## 高浜発電所 原子炉設置変更許可申請

蒸気発生器取替え、蒸気発生器保管庫設置及び保修  
点検建屋設置に係る設置許可基準規則の適合性及び  
審査会合における指摘事項の回答について

【SGRのDB設計関係 他】

# 1. これまでの審査会合における指摘事項の内容

表-1 高浜3、4号機SG取替え前後の各熱抵抗比較

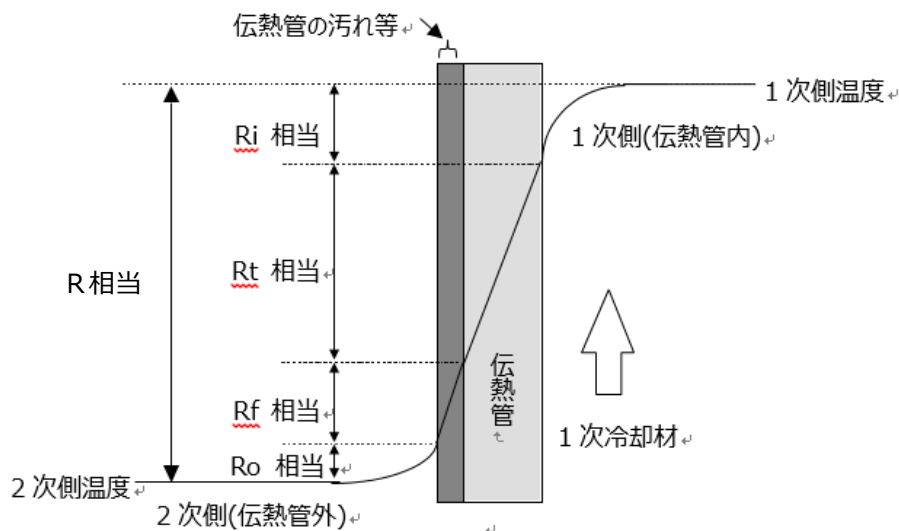
No	指摘事項の内容	回答頁
1	熱貫流率の導出に必要なパラメータについて記載を充実すること	3
2	テーパ角の変更に伴う圧損の変更について説明を充実すること	4 5
3	管支持板管穴形状の変更がどのように強度変更につながるかについて説明を充実すること	6
4	SG保管庫の保管能力について、廃棄物等の保管形態を加味しても保管可能なものかの説明を充実すること	8/24会合 説明済
5	本文五号の又.の記載について、放射性物質を取扱うことに係る考え方の説明を充実すること	8/24会合 説明済
6	2006年から2019年の変更に伴い、どのような傾向があるのか（風速、風向、大気安定度等）説明すること	8/24会合 説明済
7	本申請と適用条文の関係性について整理し説明すること。	別途説明
7-1	27条1項3号に対する本申請の適合性について整理し説明すること。	
8	許可本文(保管物を限定していること)との整合性について、整理し説明すること	別途説明
9	遮蔽設計区分を設定する考え方、評価結果について各エリアを網羅的に整理し説明すること	7 ~ 25

- ・熱貫流率(U)は、3つの熱抵抗（管内熱抵抗(Ri)、伝熱管熱抵抗(Rt)、管外熱抵抗(Ro)）と、管の汚れ係数(Rf)の総和の逆数で表される。各抵抗のパラメータは表-1のとおり。
- ・伝熱管材料変更に伴う熱伝導率低下による伝熱管熱抵抗、および伝熱面積の増加（本数、長さの増）に伴う管外熱抵抗がそれぞれ増加する。
- ・伝熱能力は、伝熱面積(A)と熱貫流率(U)との積で求められ、表-2のとおり取替え前後で伝熱能力は変わらない設計としている。

＜式＞ $U = 1/R (R = Ri + Rt + Ro + Rf)$	現 状 (51F型SG)	取替後 (54F II 型SG)
伝熱管熱抵抗 $R_t$ ( $m^2 \cdot ^\circ C / W$ )		
汚れ係数 $R_f$ ( $m^2 \cdot ^\circ C / W$ )		
管内熱抵抗 $R_i$ ( $m^2 \cdot ^\circ C / W$ )		
管外熱抵抗 $R_o$ ( $m^2 \cdot ^\circ C / W$ )		
総熱抵抗 $R$ ( $m^2 \cdot ^\circ C / W$ )

図1 保守点検建屋内の作業等エリアと遮蔽設計区分

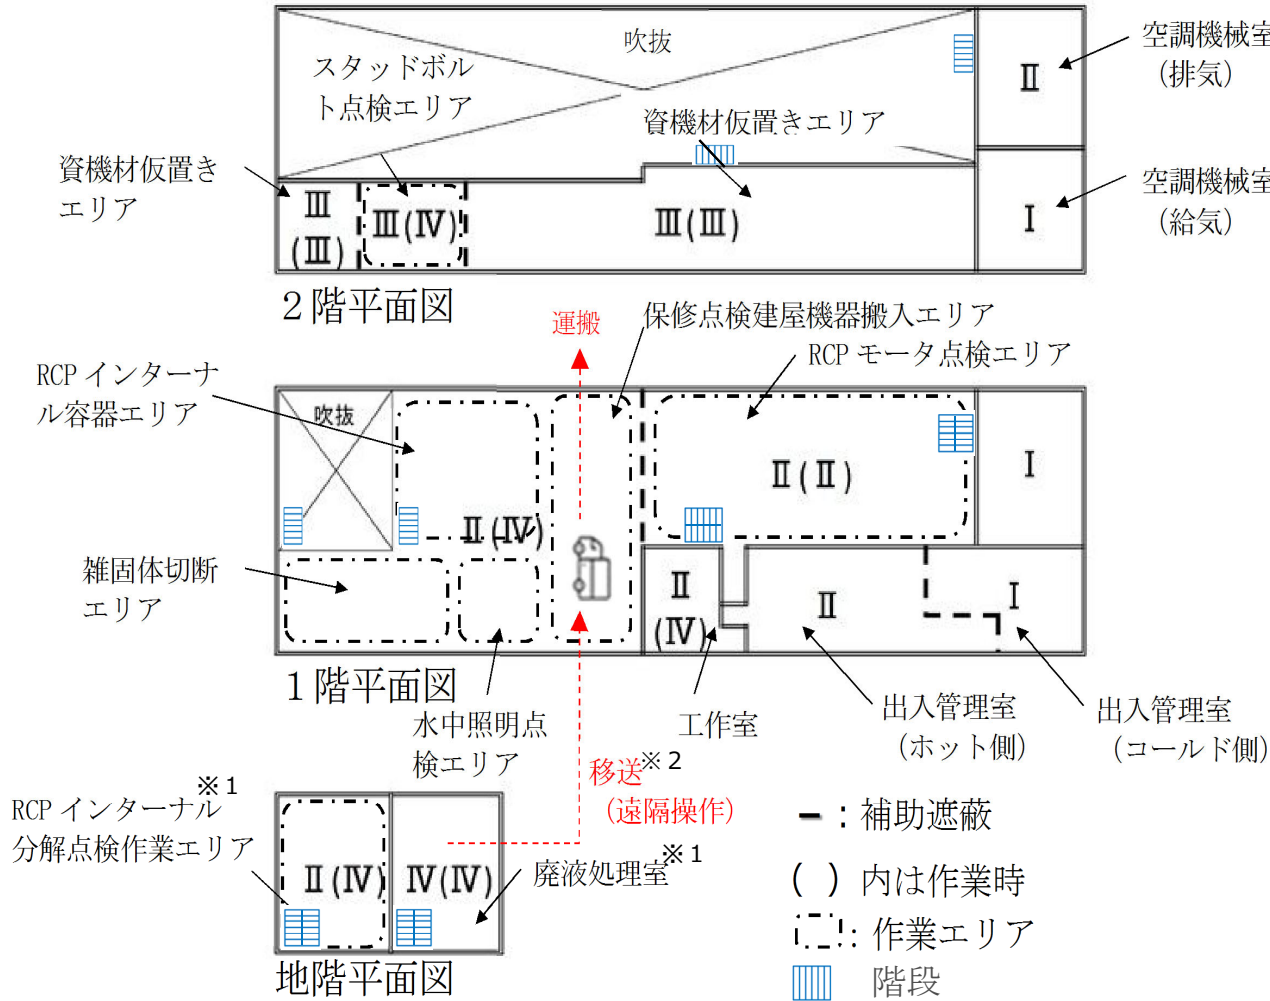
No. 9 遮蔽設計区分を設定する考え方、評価結果について各エリアを網羅的に整理し説明すること

b. 作業場所から、エリア毎の設計基準区分を設定

保守点検建屋内の作業エリアの計画（作業時間、線源の有無等）より、遮蔽設計区分を設定した。なお、廃液の運搬容器への移送は、遠隔操作にて実施する。

※1: 地階のRCPインターナル分解点検作業エリアおよび廃液処理室には各々に階段を設けることで、当該エリアへのアクセスが可能である。

※2: 廃液の運搬容器への移送は、遠隔操作にて実施。廃液の運搬容器への移送を遠隔操作にて実施することで廃液処理室での操作時間を短縮する。

図1 地上2階の評価対象壁

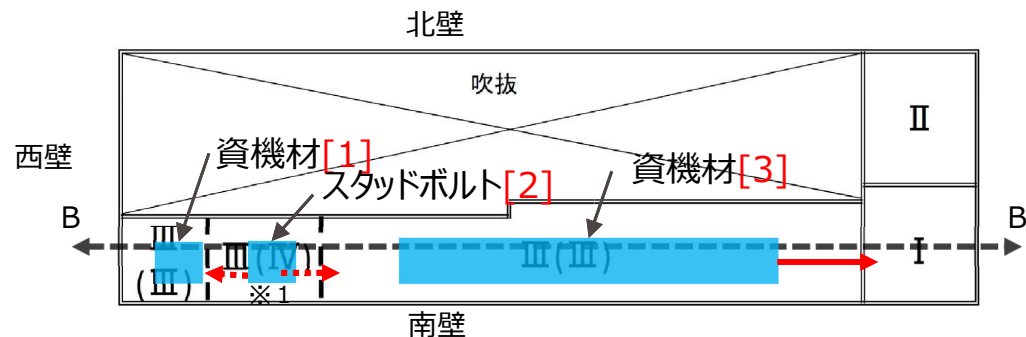
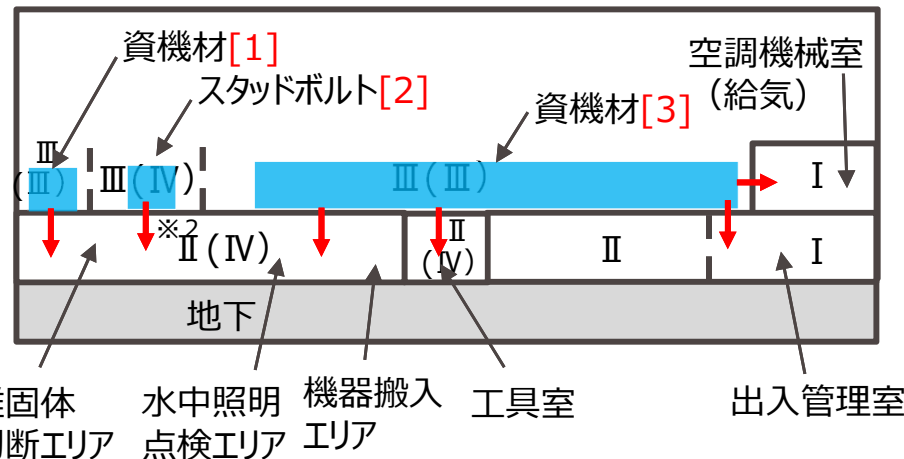
No. 9 遮蔽設計区分を設定する考え方、評価結果について各エリアを網羅的に整理し説明すること

[1] 資機材 (2階左 (西壁) 側 資機材仮置きエリア)

線源: 容器2個 0.01mSv/h(at1m)

評価対象エリア: 1階雑固体切断エリア (II区分)

[2] スタッドボルト (2階 スタッドボルト点検エリア)

線源: 容器2個 0.01mSv/h(at1m)

評価対象エリア: 1階雑固体切断エリア (II区分)

[3] 資機材 (2階右 (東壁) 側 資材仮置きエリア)

線源: 容器2個 0.01mSv/h(at1m)

評価対象エリア: 2階空調機械室 (給気) (I区分)

※1: 資機材仮置きエリア (左右) とスタッドボルト点検エリアでは、スタッドボルト点検エリアの遮蔽設計区分 (作業時) の方が大きいため、スタッドボルト[2]からの距離減衰を評価する。

※2: 2階エリアと1階エリアでは、1階エリアの線源は天井までの距離減衰により影響が小さくなるため、2階エリアから1階エリアへの線量評価を行う。(2階床 (遮蔽) 厚を設定)

図1 地上1階の評価対象壁

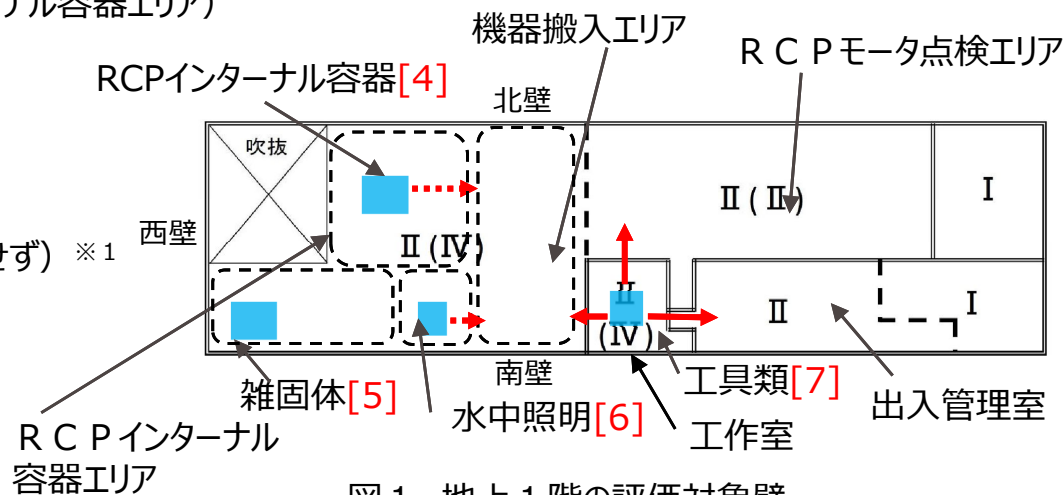
No. 9 遮蔽設計区分を設定する考え方、評価結果について各エリアを網羅的に整理し説明すること

[4] RCPインターナル容器（1階左（西壁）側 RCPインターナル容器エリア）

線源：RCPインターナル容器 0.1mSv/h(at1m)

評価対象エリア：1階機器搬入エリア（Ⅱ区分）

[6] 水中照明（1階中央側 水中照明点検エリア）

線源：ドラム缶1本 0.04mSv/h(at1m)

評価対象エリア：1階機器搬入エリア（Ⅱ区分）

[7] 工具類（1階中央側 工作室）※2

線源：ドラム缶1本 0.1mSv/h(at1m)

評価対象エリア：1階機器搬入エリア（Ⅱ区分）

※1：雑固体[5]は、線源の放射エネルギーと隣接区画との距離から十分に距離減衰するため無視できる。管理区域境界の線源として考慮するため記載している。

※2：工具類[7]のある工作室の隣接エリアには、線源がないことから、工作室から隣接するエリアへの線量評価により遮蔽（壁）厚を設定する。

図 5 立面図 (B-B'断面)

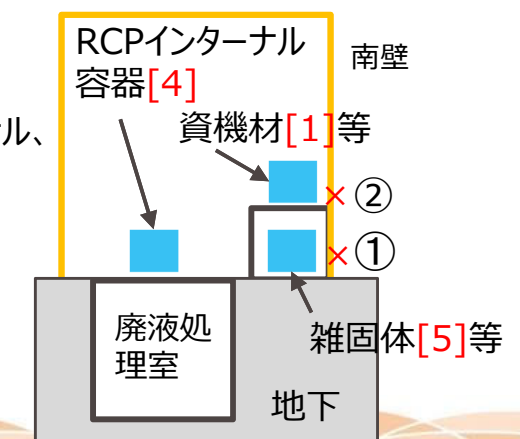
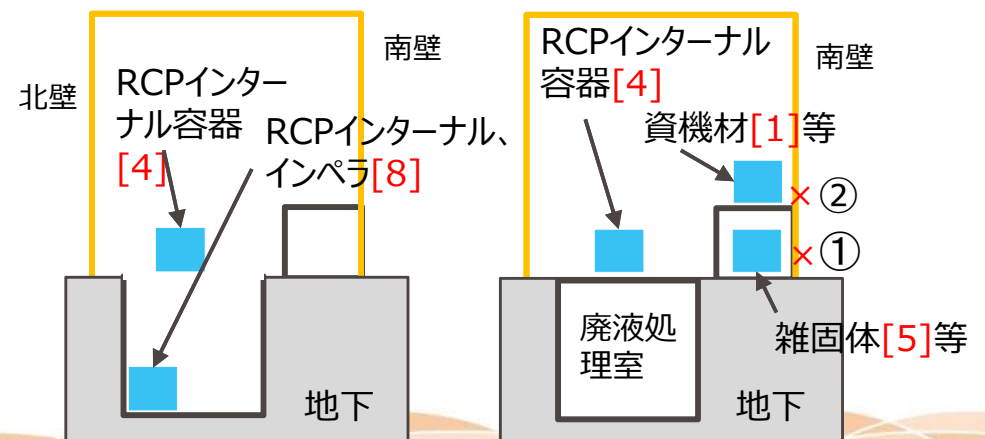
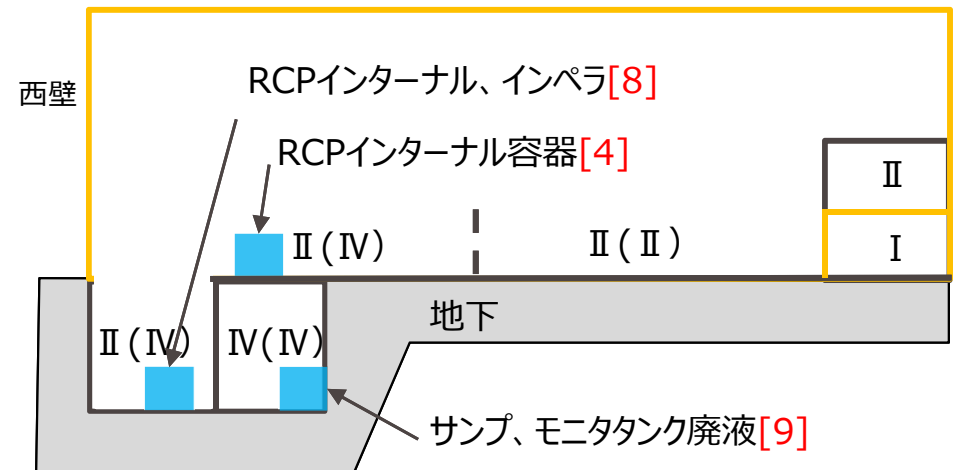
No. 9 遮蔽設計区分を設定する考え方、評価結果について各エリアを網羅的に整理し説明すること

建屋外壁の遮蔽厚の設定においては、作業場所毎に線源を設定し、管理区域境界の遮蔽設計区分 I を満足するよう必要な遮蔽厚を算定する。

なお、線源の大きさと配置から、最も線量率が大きくなる建屋外壁評価点（地上 1 階では①、地上 2 階では②）を選定し、評価を実施した。また、地階で土壌による減衰が見込める地階は評価点を選定していない。

図1 評価点①（南壁）評価イメージ（C-C'断面）

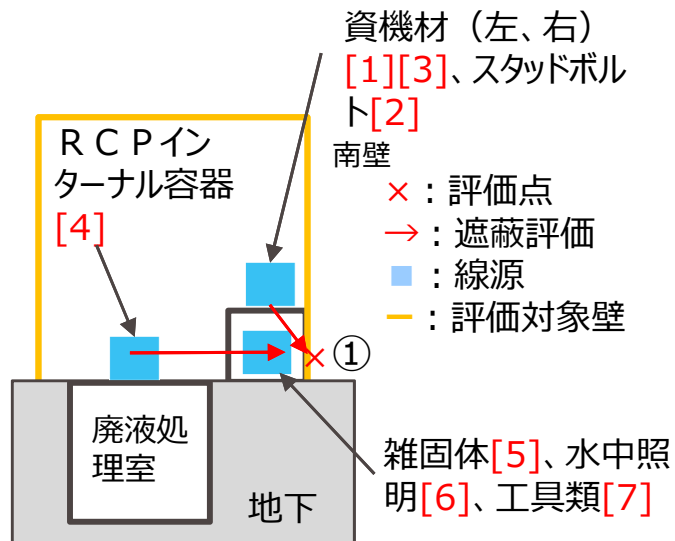
No. 9 遮蔽設計区分を設定する考え方、評価結果について各エリアを網羅的に整理し説明すること

### 建屋外壁評価点①（地上1階 南壁）

評価対象線源※1：地上1階R C P インターナル容器、雑固体、水中照明、工具類、地上2階の資機材（左、右）、スタッドボルト

評価イメージ及び評価モデル：下図のとおり。なお、線量率評価は、各線源の合算値とする。

※1：管理区域境界の評価では、設計基準線量率が低いことを考慮し、保守的に周辺の線源を合算し評価する。

図1 評価点②（南壁）評価イメージ（C-C'断面）

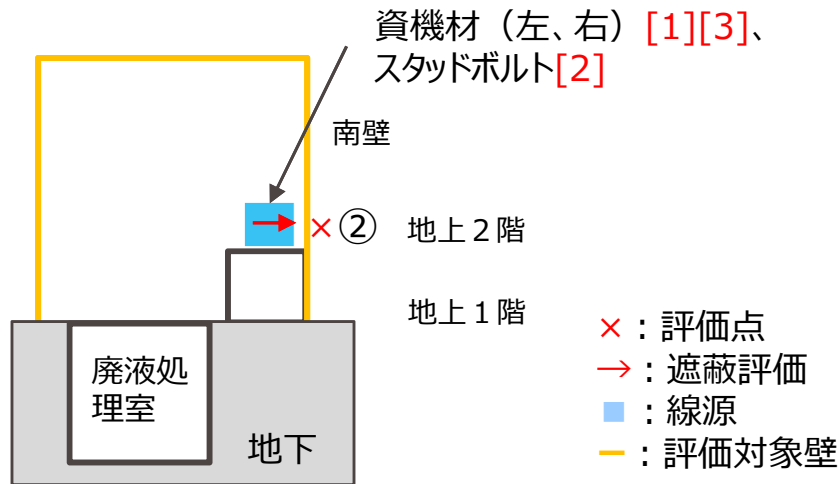
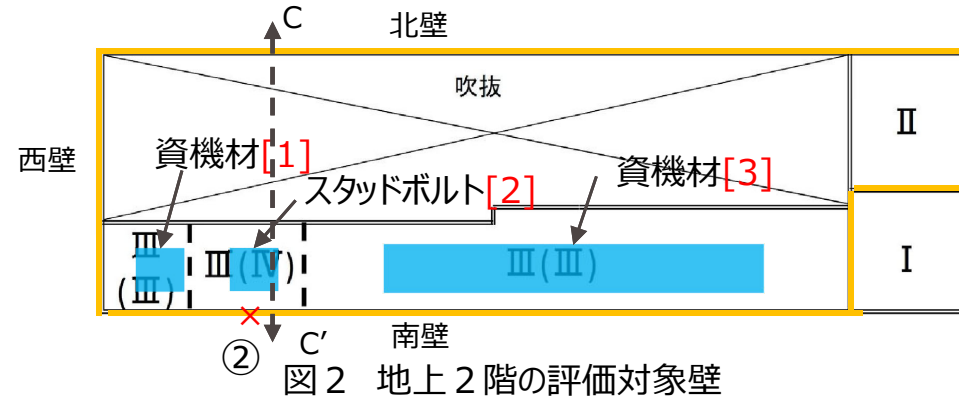
No. 9 遮蔽設計区分を設定する考え方、評価結果について各エリアを網羅的に整理し説明すること

### 建屋外壁評価点②（地上2階 南壁）

評価対象線源：資機材（左、右）、スタッドボルト

評価イメージ及び評価モデル：下図のとおり。なお、線量率評価は、各線源の合算値とする。
